DRAC HAUTS-DE-FRANCE /  
COMMUNAUTÉ D'AGGLOMÉRATION DU PAYS DE SAINT-OMER  
ÉLABORATION  
DU PLAN DE SAUVEGARDE ET DE MISE EN VALEUR  
DU SITE PATRIMONIAL REMARQUABLE DE SAINT-OMER

# Annexe 4

## ANALYSE DES REMARQUES DES PERSONNES PUBLIQUES ASSOCIÉES (PPA)

AAPP / Philippe Prost – 14 Avril 2023

Pour mémoire, extrait de l'OAP-Site 3 du PLUi du Pôle territorial de Longuenesse :

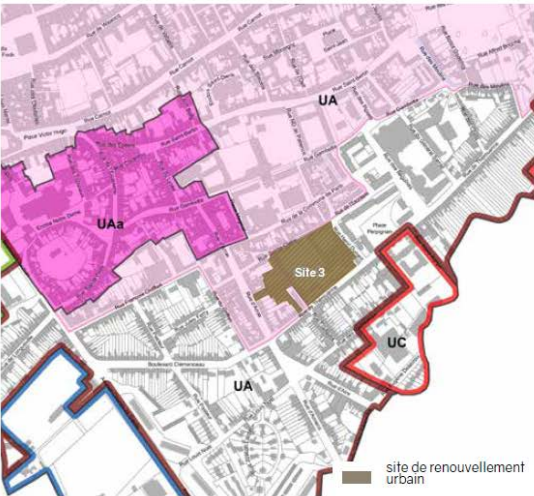
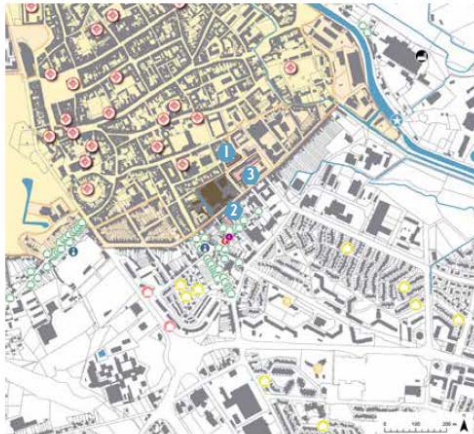
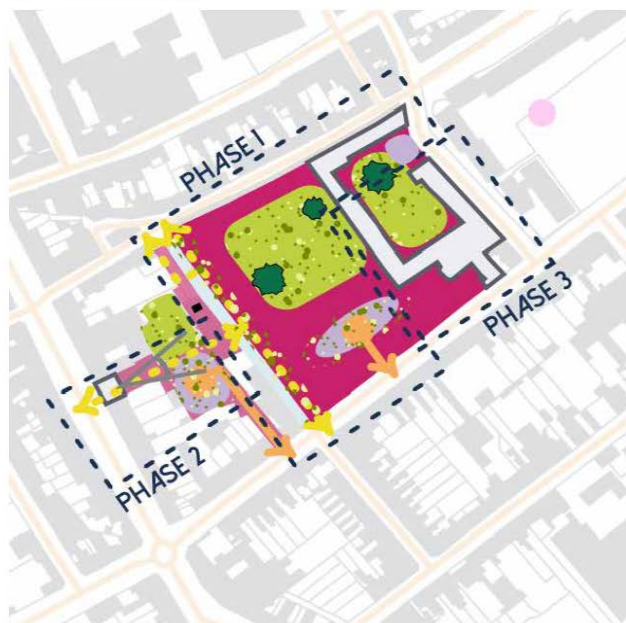
**L'OAP site 3 du PLUi n'est pas reporté au projet : la compatibilité du zonage du PSMV avec cette OAP peut poser question pour assurer la continuité avec le PLUi sur ce secteur.**

*Saint-Omer connaîtra son futur développement avec les espaces dégagés autour de la gare et repris à l'OAP 4. Ces espaces sont toutefois hors du périmètre du PSMV. La seule partie commune concerne "les quais" pour lesquels l'OAP a bien été retranscrite au PSMV. »*

**Réponse :** L'OAP site 3 du PLUi n'a pas été reportée étant donné la faible proportion de sa surface comprise en périmètre SPR. Toutefois, il a été tenu compte de l'OAP site 3 du PLUi du Pôle territorial de Longuenesse dans le choix de la légende sur cette petite surface située en SPR (requalification à dominante végétale et liaison piétonne).

- 1- MAGNOLIAS DE SOULANGE (*Magnolia x soulangeana*)  
(groupe de 2 cépées)

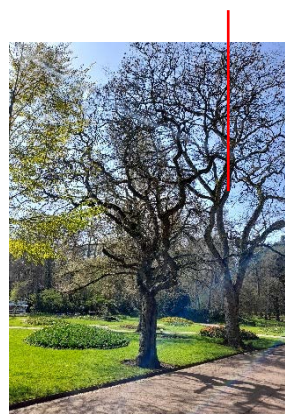
- *Concernant le patrimoine arboré, le projet urbain fait mention d'abattage d'arbres anciens, l'association Arbres ou d'autres experts méritent d'être consultés pour validation lors de projets d'abattage. Les inventaires seront extrêmement utiles (ARQ, SQV) afin de préserver l'intégrité du végétal, les demandes d'autorisation pourraient être étendues à l'élagage, certaines coupes mettent parfois en péril les sujets. Quelques sujets du jardin public pourraient être ajoutés, comme le Ginkgo biloba. »*

Concernant la possibilité évoquée d'ajouter le ginkgo du Jardin public à la liste des arbres remarquables :

Toutefois, le Jardin public renferme 13 autres arbres qui pourraient effectivement entrer dans cette catégorie. Le règlement (écrit et graphique) et les fiches arbres remarquables (ARQ) pourront être complétés avant approbation du dossier suivant la liste proposée ci-dessous :

Sujets âgés, port remarquable, floraison spectaculaire, situation en entrée du Jardin public
